改善箇所説明図

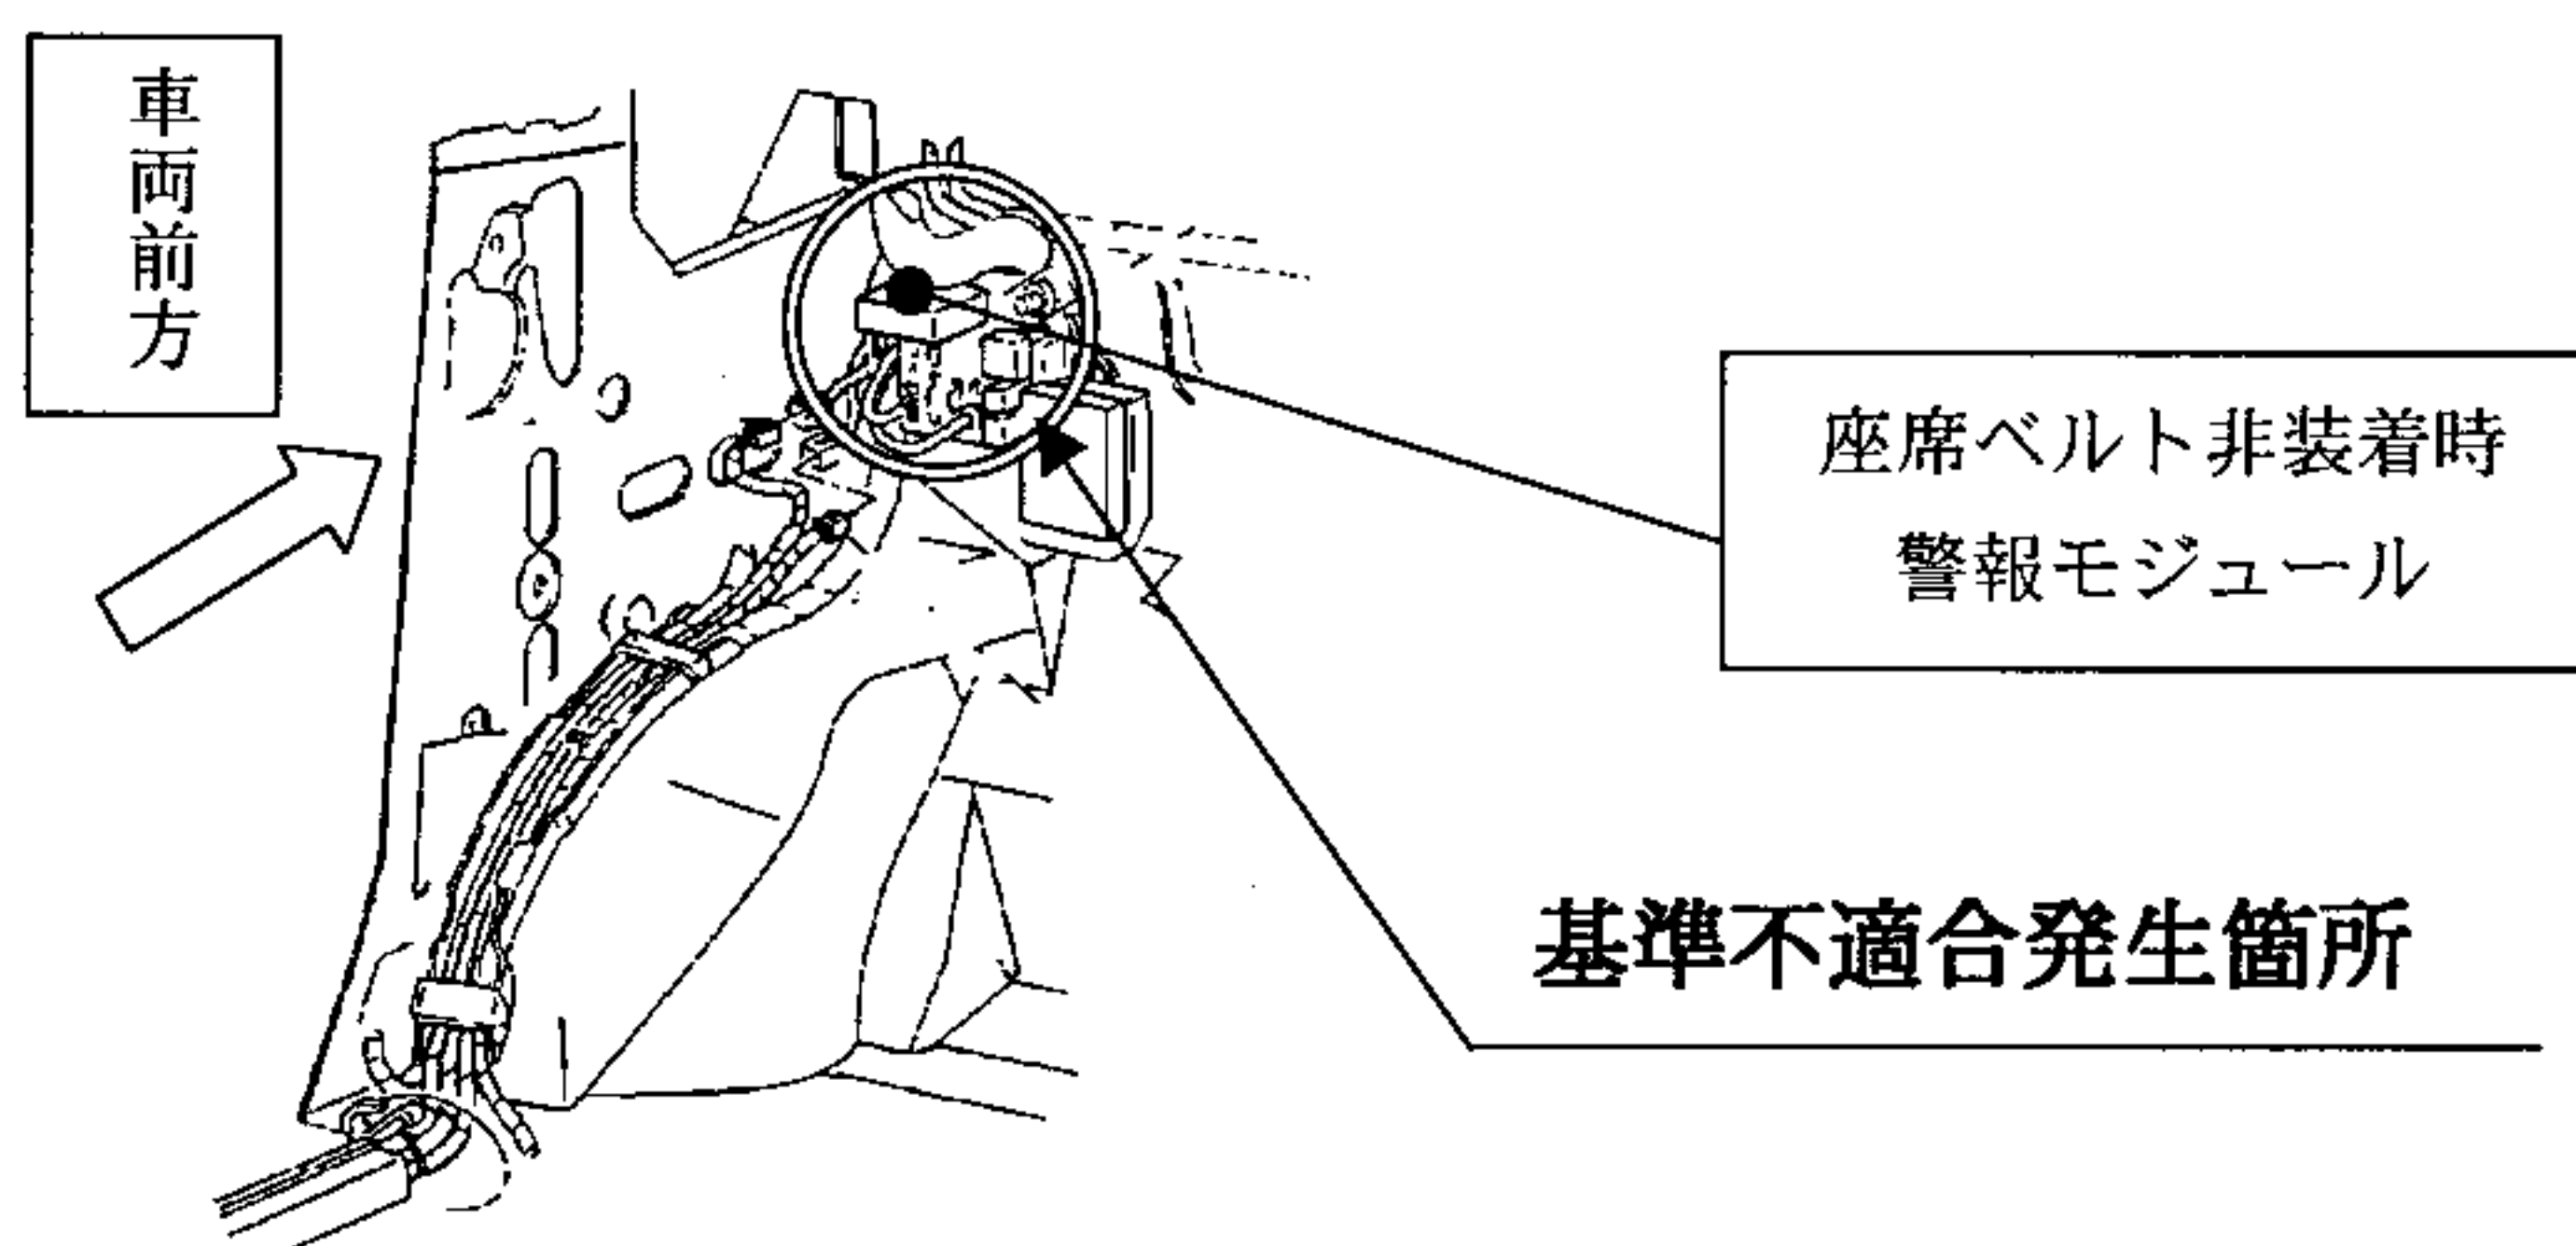
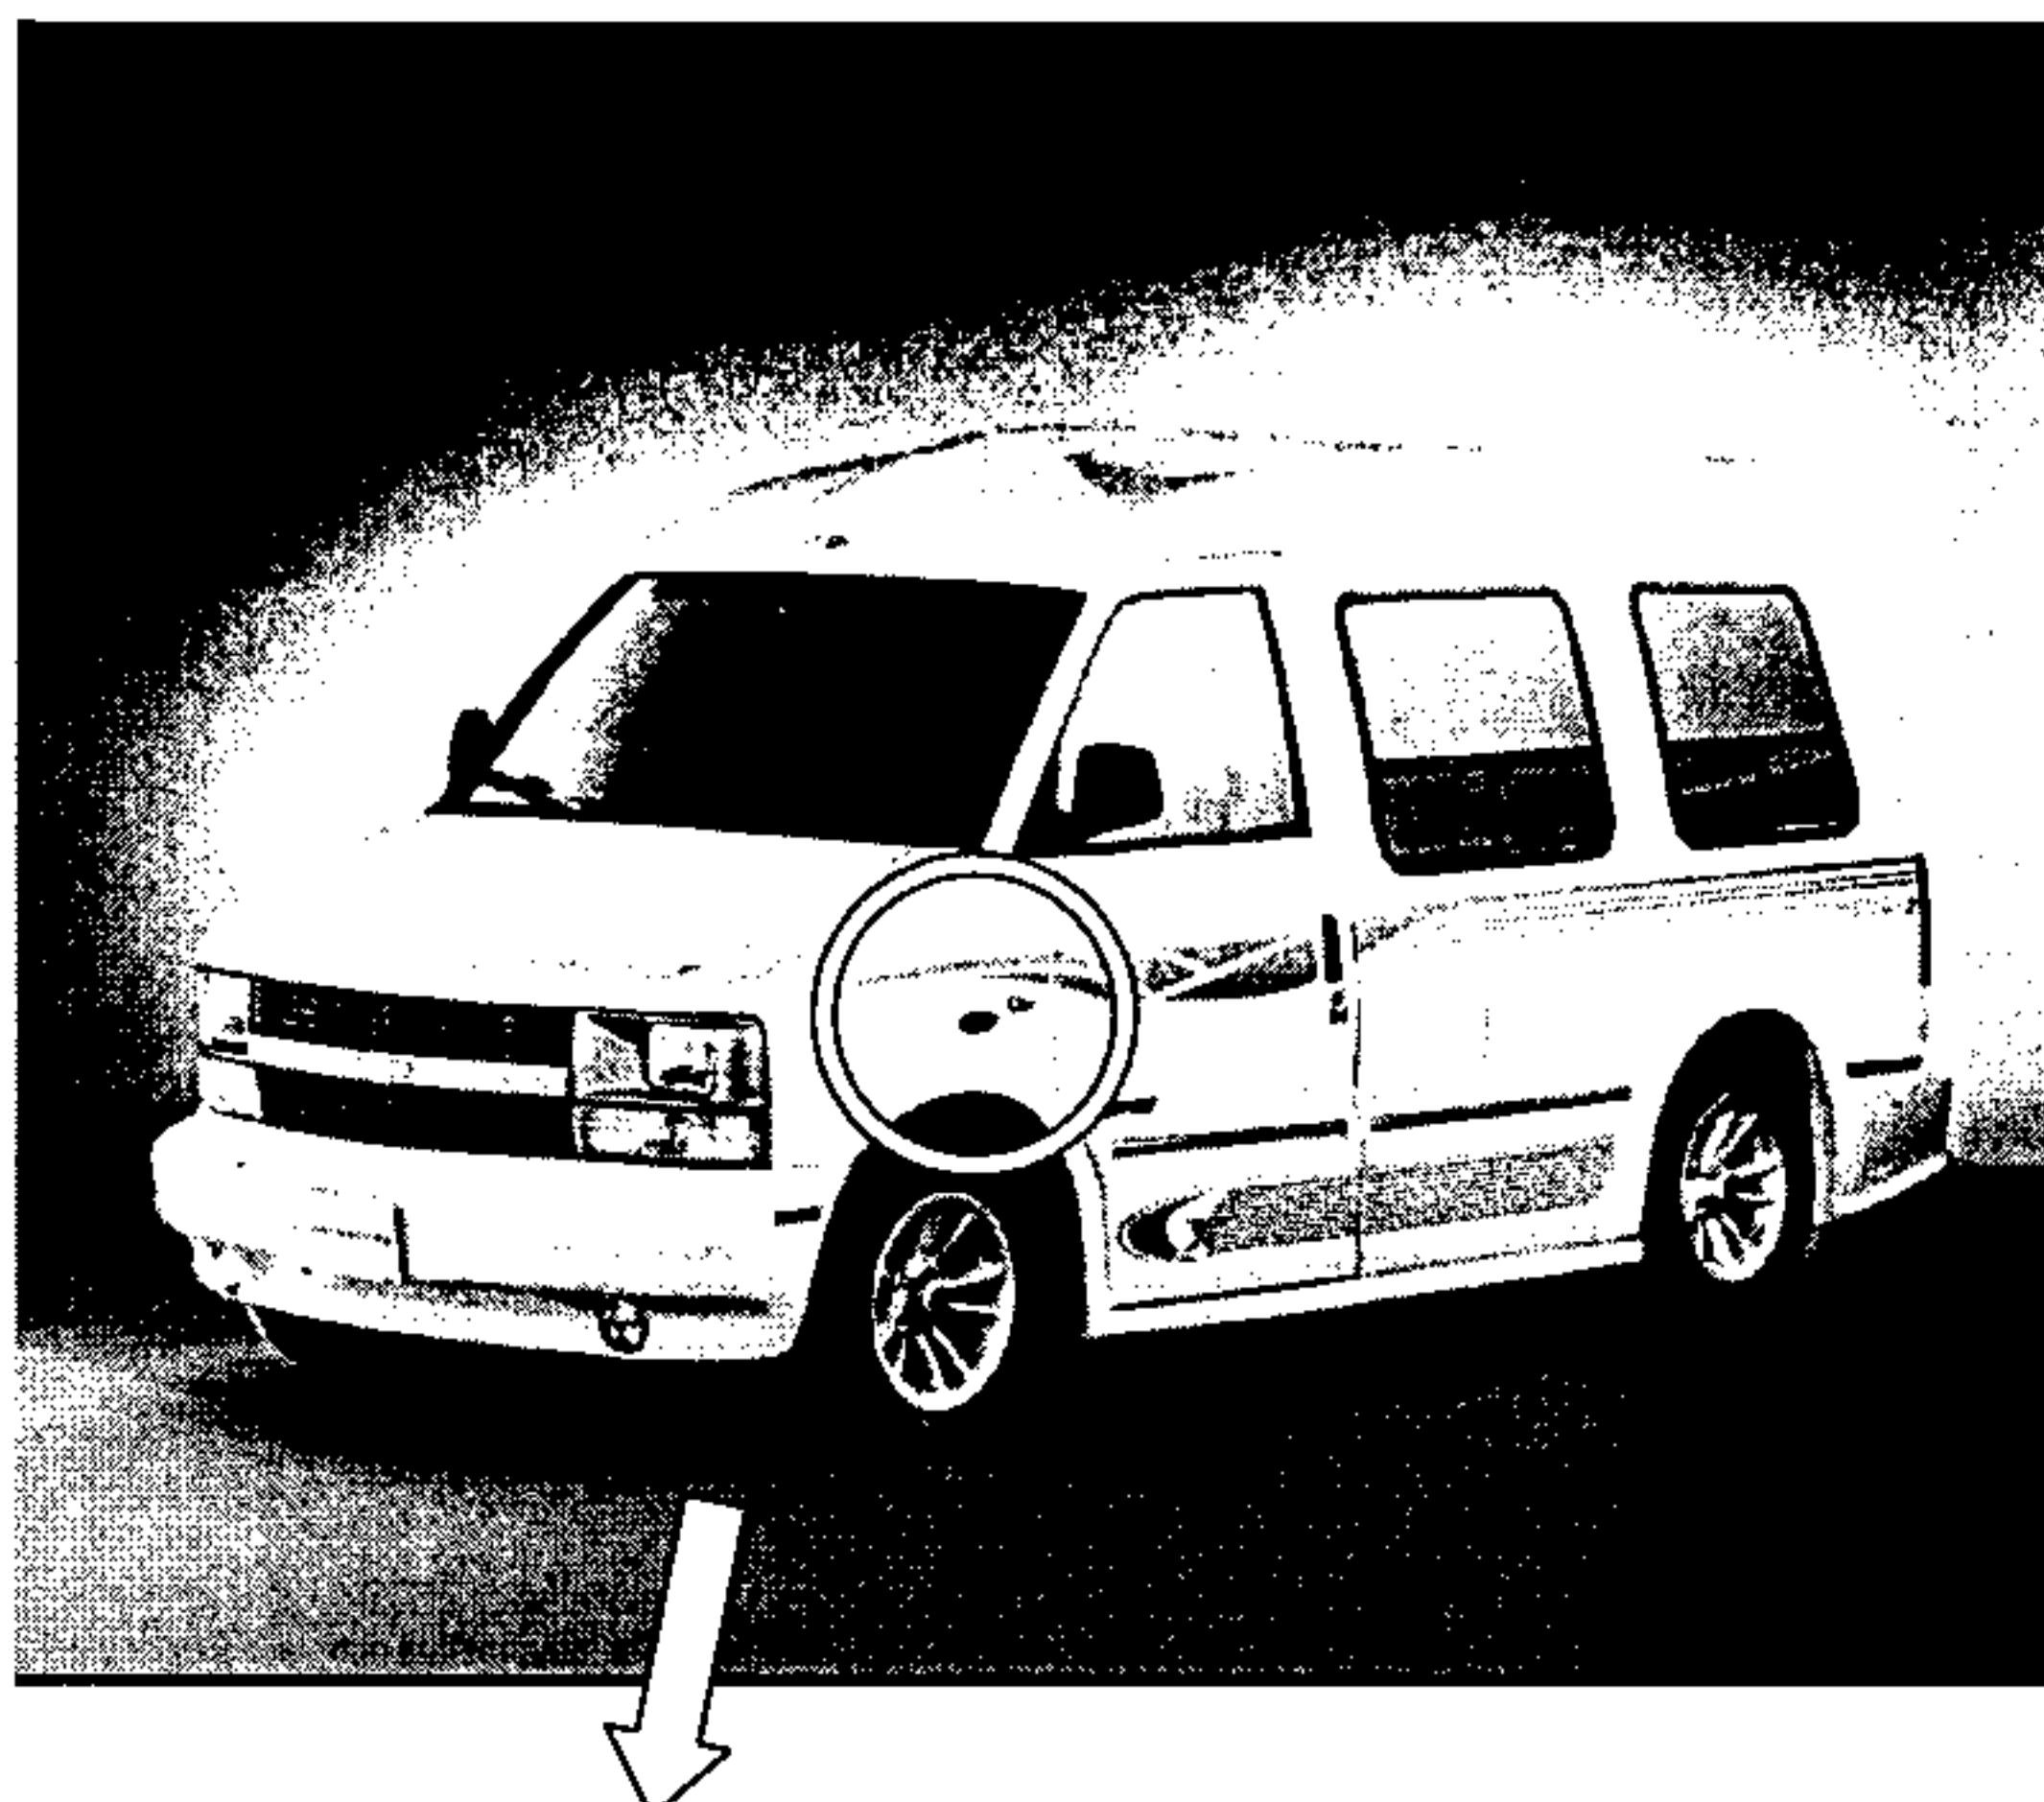
運転者席の座席ベルトにおいて、座席ベルト非装着時警報装置の電気回路が不適切なため、座席ベルト非装着時の警報音が鳴らないか、警報音の鳴る時間が短くなるおそれがある。

全車両、座席ベルト非装着時警報モジュールを対策品と交換する。

座席ベルト非装着時警報モジュールに白ペイント塗布
